[新版]ボイラー図鑑 (H30.1.29 発行) 正誤表

図5 ボイラーの構成例

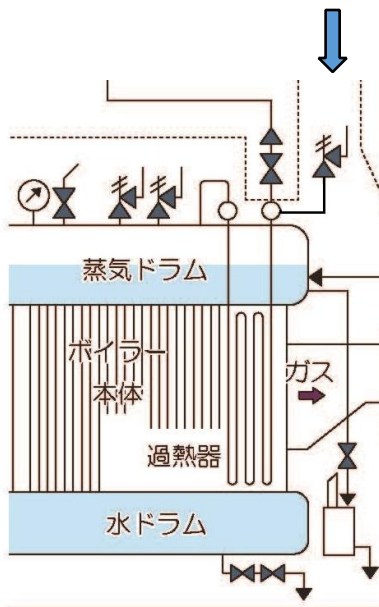
過熱器の安全弁の記載漏れ (下図)
